Contrôle d'un monte-charge.

Étiquette d'identification: Monte-charge

Référence client: Facq Berchem-Sainte-Agathe

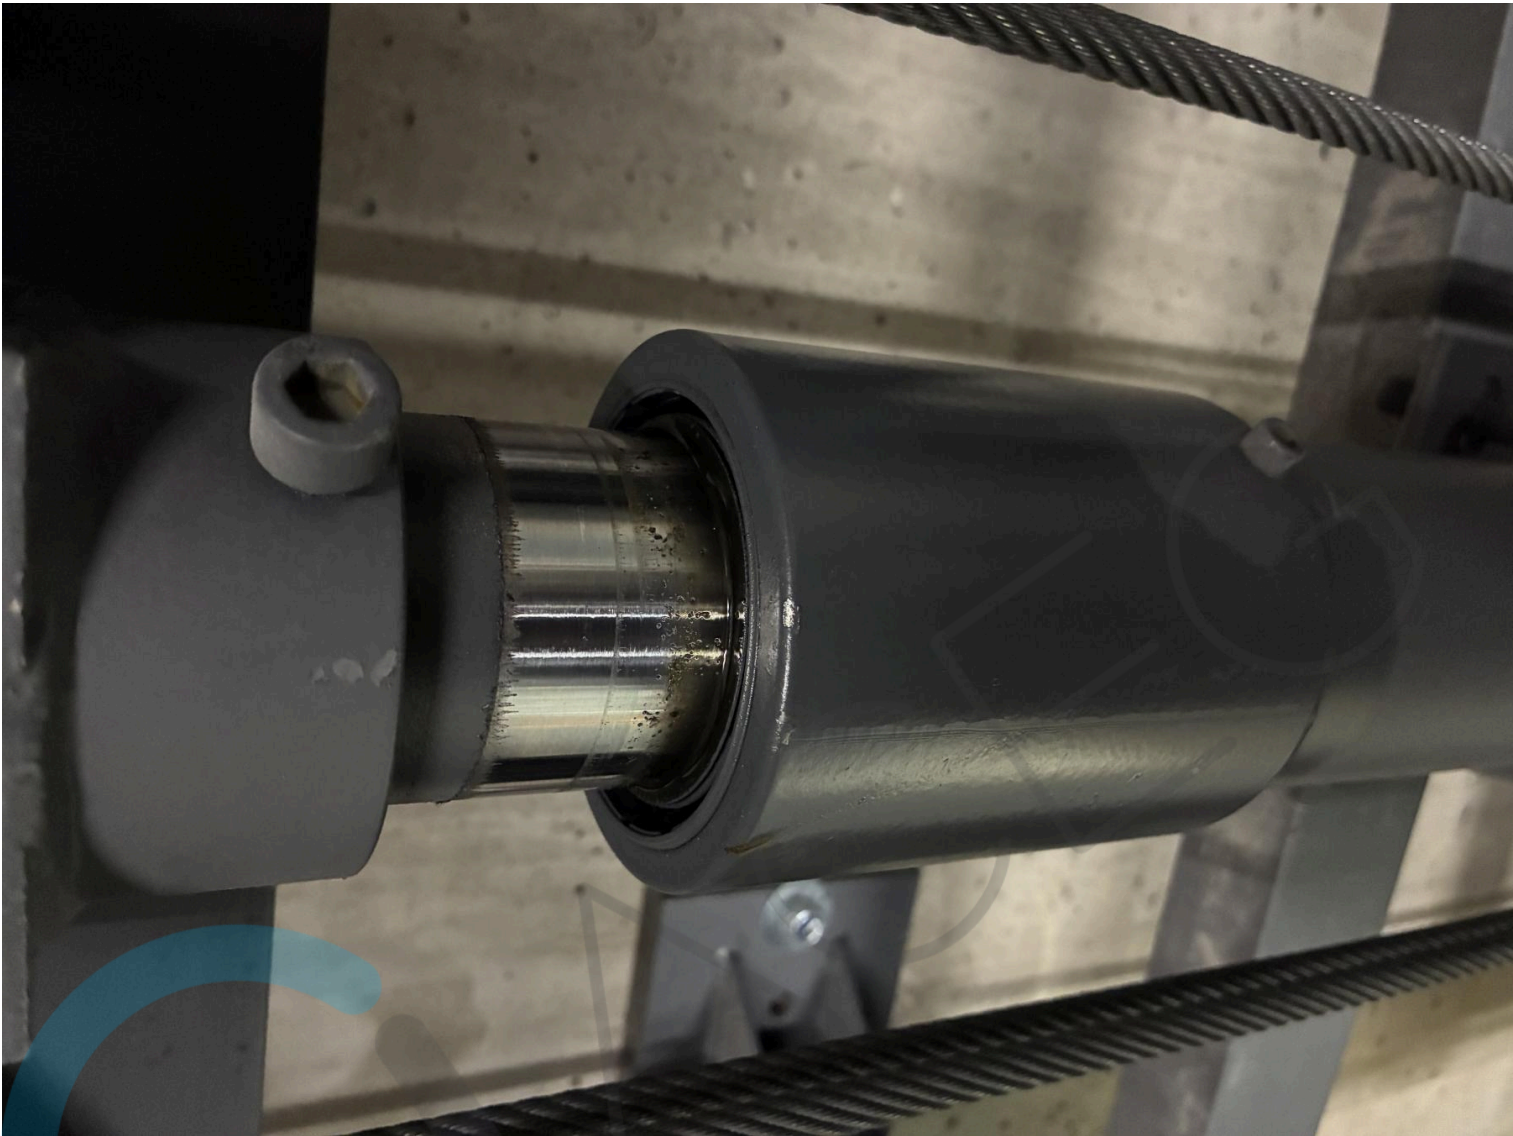
Présence d'huile sur les deux têtes de piston à contrôler 22-12-25

Présence d'huile sur les deux têtes de piston à contrôler 22-12-25

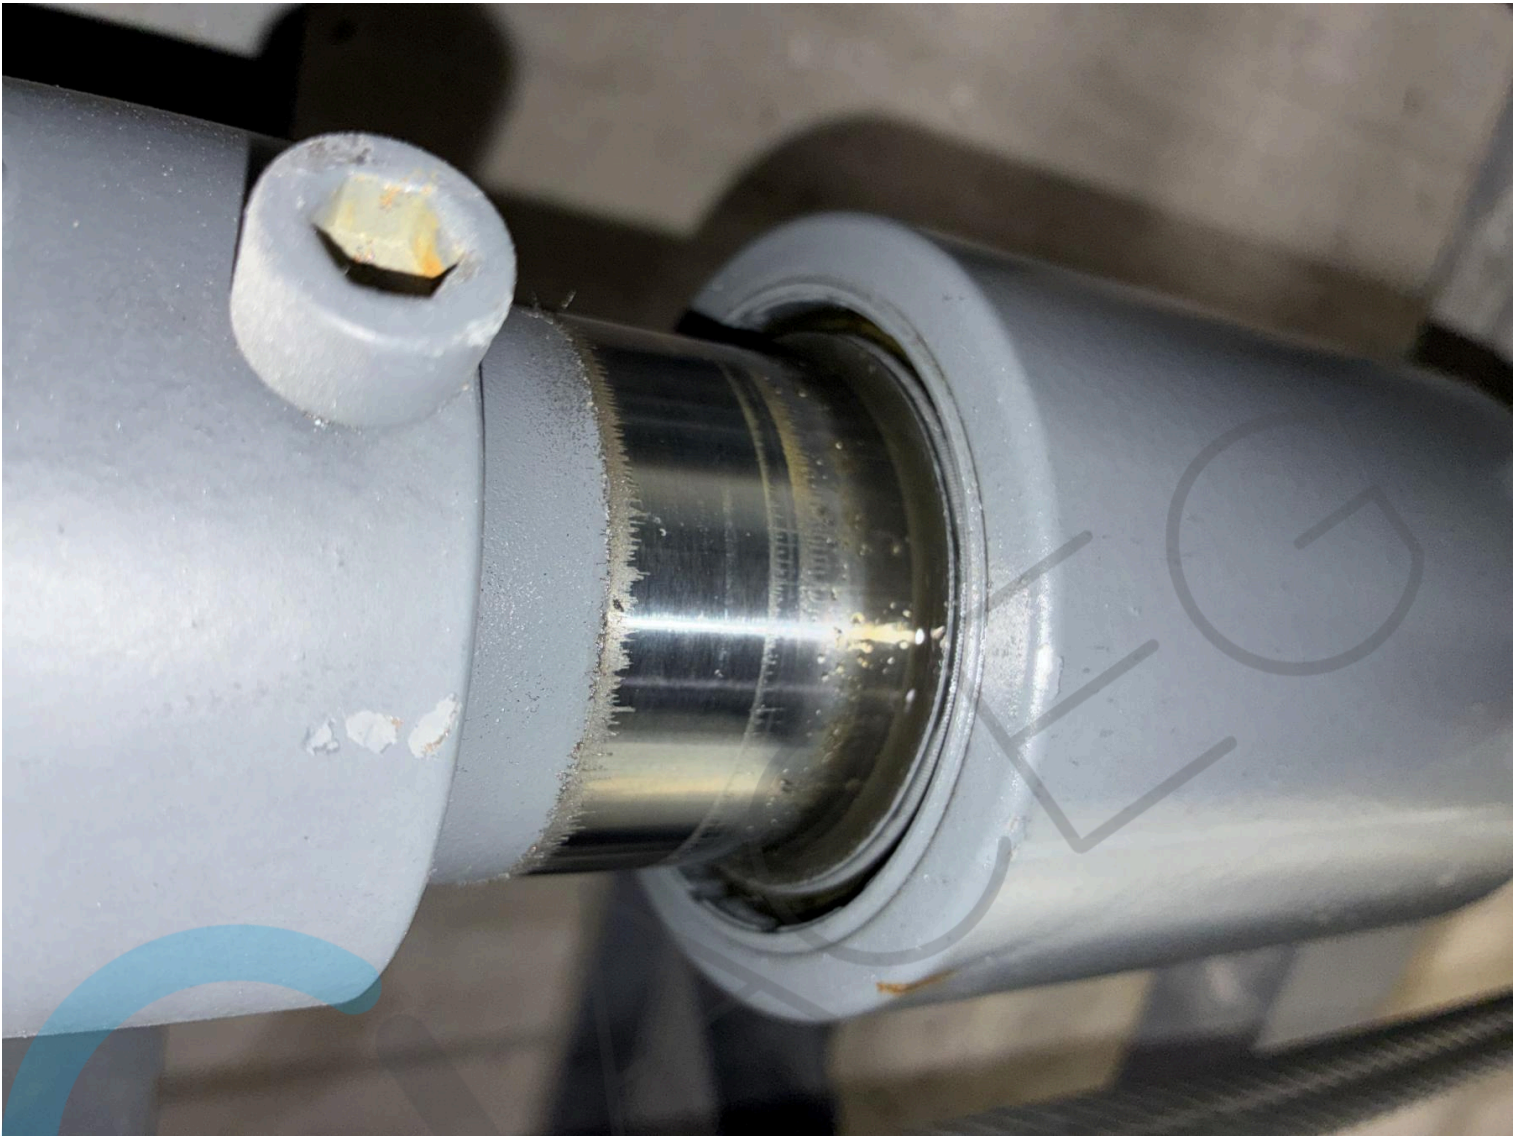
Présence d'huile sur les deux têtes de piston à contrôler 16-03-26

Présence d’huile sur les deux têtes de piston à contrôler 16-03-26
